# (仮称) 太白CC太陽光発電事業

事後調査計画書案に対する指摘事項の対応について

令和5年9月

株式会社ブルーキャピタルマネジメント

図 1 排水溝構造図

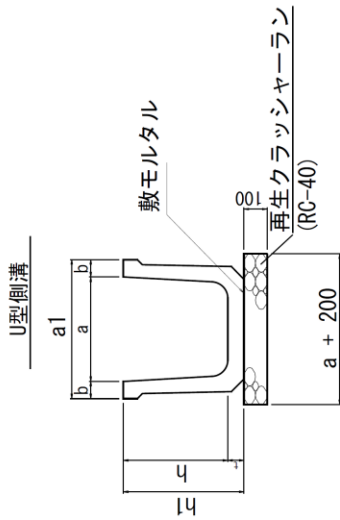
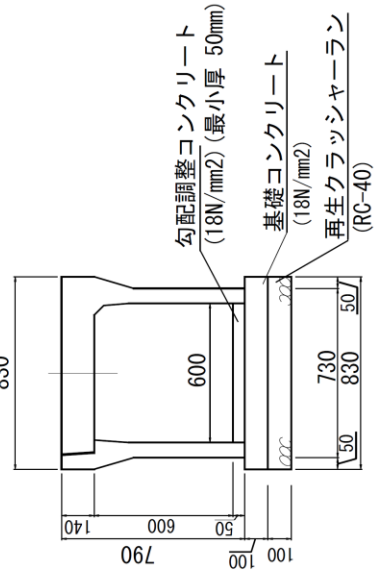
No.	指摘事項	回答及び対応方針	備考
1	敷地内に排水路を張り巡らせるというが、その断面はどのような構造となっているか。工事中に排水路が埋まってしまうとか、想定外のことが起こったときにその土砂をどう対処するのか。	パネルの設置部は既存のゴルフ場の跡地に杭打ちをして設置します。したがって、そこからの排水は、設置する排水路（図2.2-25）を經由して調整池に導かれますが、上記のとおり造成は実施しないことから土砂の流出は限定的と考えます。排水路の断面図等をお示しいたします。排水路等については、準備書第2章2. 供用計画の③維持管理概要の防災施設点検において点検を行います。調整池についても定期的に浚渫を行います。	準備書 54～55  補足資料 図1～3  準備書 53
	排水路から撤去した土砂は、どこに捨てるのか。想定しておくべきだと思う。	場内造成部は調整池周辺のみであり、排水路からの大量の土砂流出は想定しておりませんが、もし排水路から大量の土砂が出た場合には、場外搬出を検討しております。

図 4 地盤変動定点観測位置図

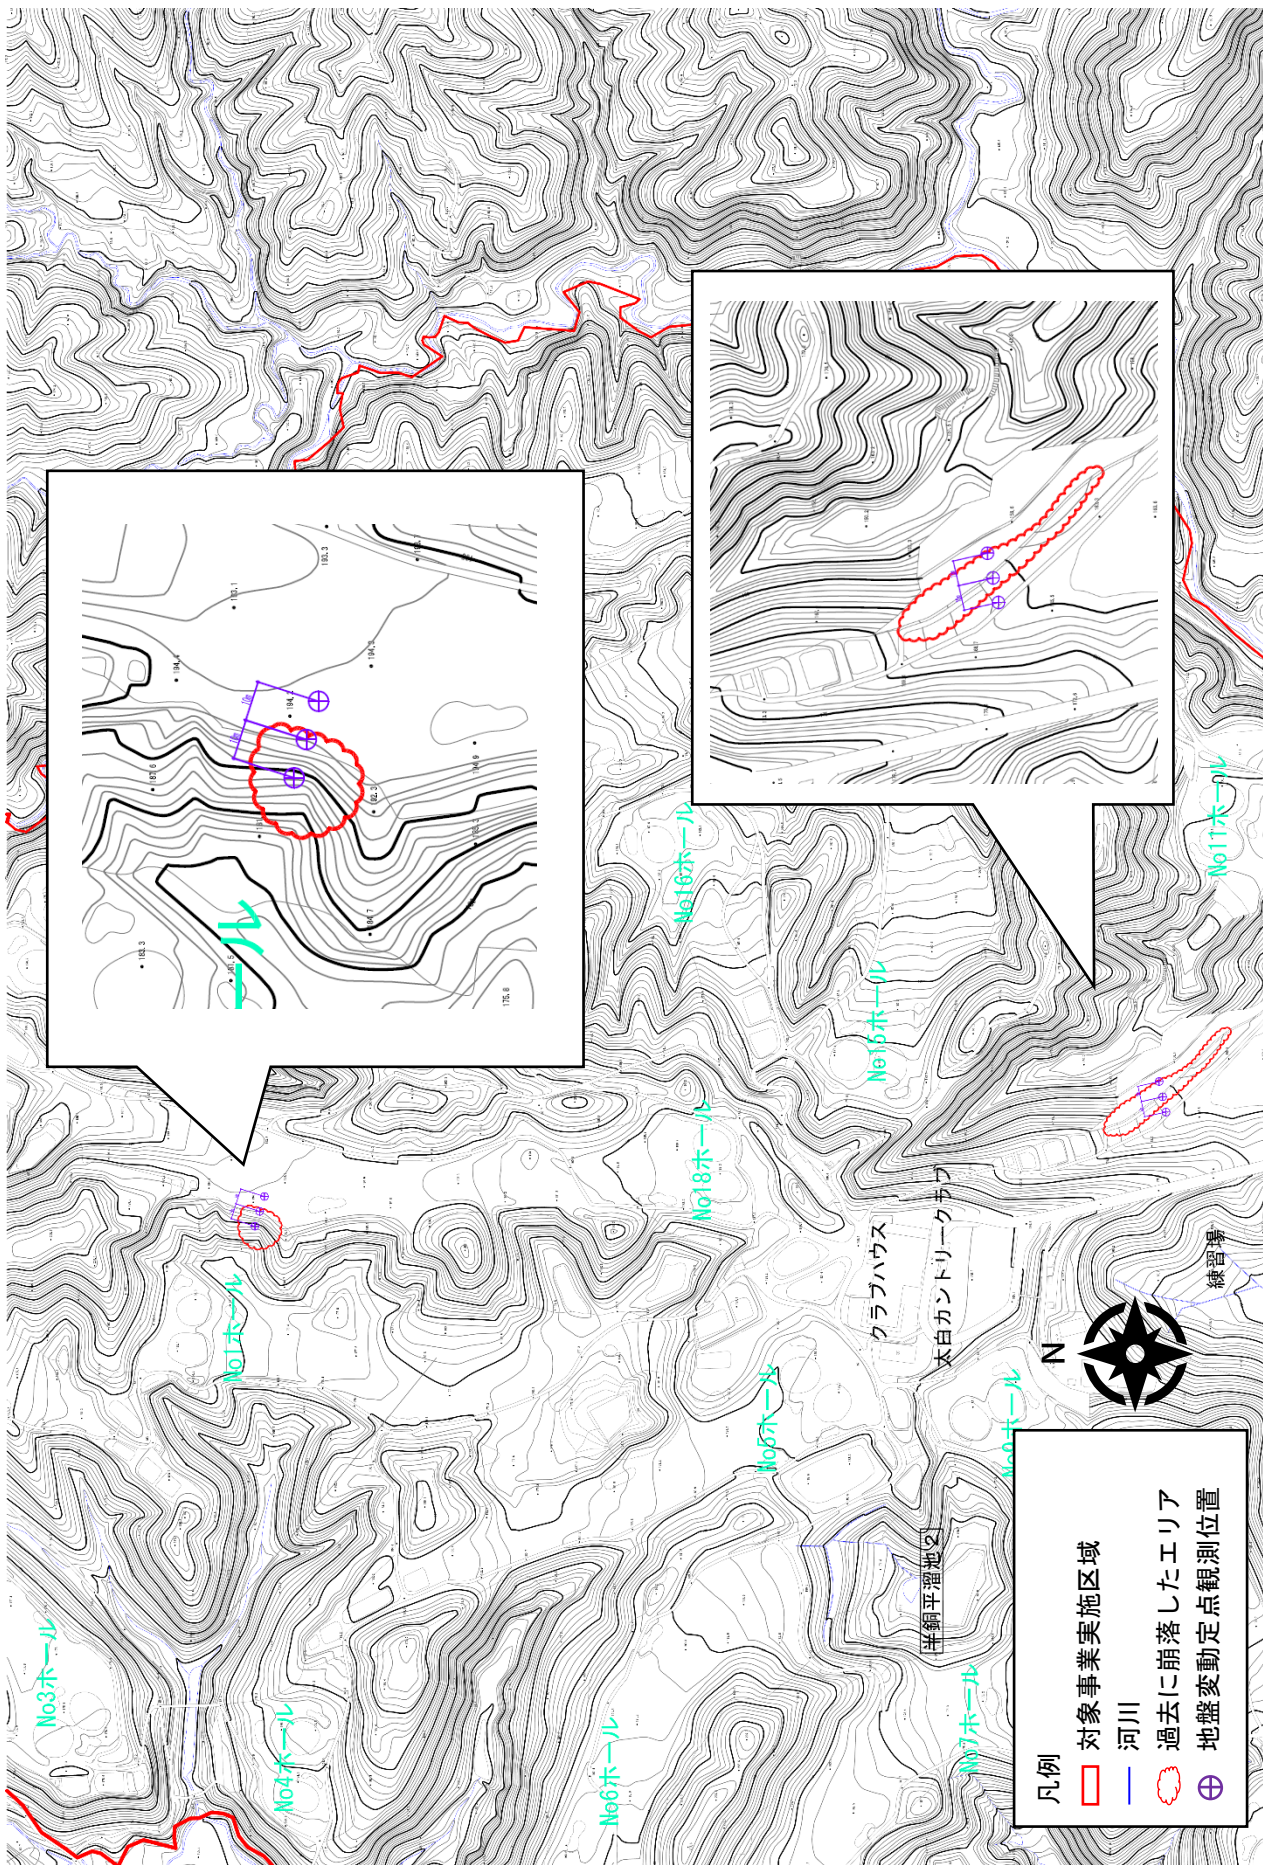
No.	指摘事項	回答及び対応方針	備考
1	1)1の対応方針に「サウンディング試験」とあるが、サウンディングは、表土より下の部分から数mの領域を対象に、地盤の硬さを簡易的に計測するもので、表土の侵食と完全に対応するわけではない。また、表土の侵食が進めば濁水が多く発生する。地盤工学的には、表土がなくなっていくことで硬い地盤が露出していくが、現状で硬い地盤であっても風化の作用により脆弱になる地盤材料もある。このようなことを包括的に考え、濁水管理と地盤の状況監視を適切にリンクさせた建設・管理手法が求められる。この点について、どのようにお考えか。 定期的な目視点検をするとのことだが、目視程度で十分だとお考えか。	管理計画における、地盤の異常による濁りについては、工事竣工後(緑化が安定した後)に水の濁り発生した場合、地盤の異常が懸念されます。台風及び異常気象時等が予想される前後で目視点検を行い表土の剥がれ・クラック等の有無を確認します。 また、目視点検では確認出来ない地盤沈下・表土の移動等の確認は補足資料の図4のとおり勾配のきつい箇所に杭を設置し観測点(杭または鉋を打設)を設け変状が発生していないか定点観測を行います。観測点として杭等のターゲットを設置し、年1回、同地点での変位測量、写真撮影をすることで、位置が変動していないかの確認をし、事業者HPで報告いたします。変状等の異変があった場合には、土砂流出防止措置を講じることといたします。 この旨を評価書では「第2章2.2.7 1.土地の造成の方法及び規模」にて追記いたします。	補足資料 図4  準備書 45
